Objet : BRUXELLES. Avenue des Arts 55-56. Placer une installation lumineuse dynamique en façade avant aux six étages supérieurs. Demande de permis d'urbanisme.

Avis de la CRMS

Photomontage extrait du dossier de demande

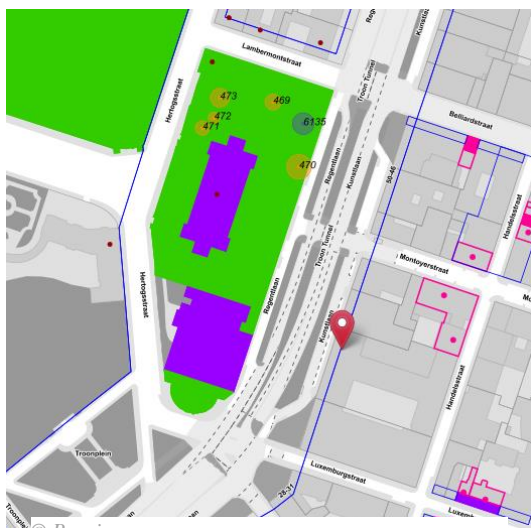
La CRMS n'est pas favorable à ce type de mise en lumière individuelle de bâtiments qui s'intègrent dans un front bâti continu, d'autant plus que la démarche ne s'inscrit pas dans une vision d'ensemble de l'éclairage de cet axe urbain structural. Elle estime par ailleurs que l'installation proposée tient trop peu compte des caractéristiques architecturales du bâtiment et que l'animation lumineuse porterait atteinte à la lisibilité de la façade qui présente une grande qualité. Les simulations jointes montrent en effet que les formes abstraites effaceraient la lecture du rythme, de la modénature et de la structure caractéristique de la façade. Enfin, la Commission ne peut admettre un éclairage nocturne du coucher au lever du soleil sans faire la distinction entre le soir et la pleine nuit, ce qui ajouterait à la pollution lumineuse déjà abondamment présente sur cette avenue.
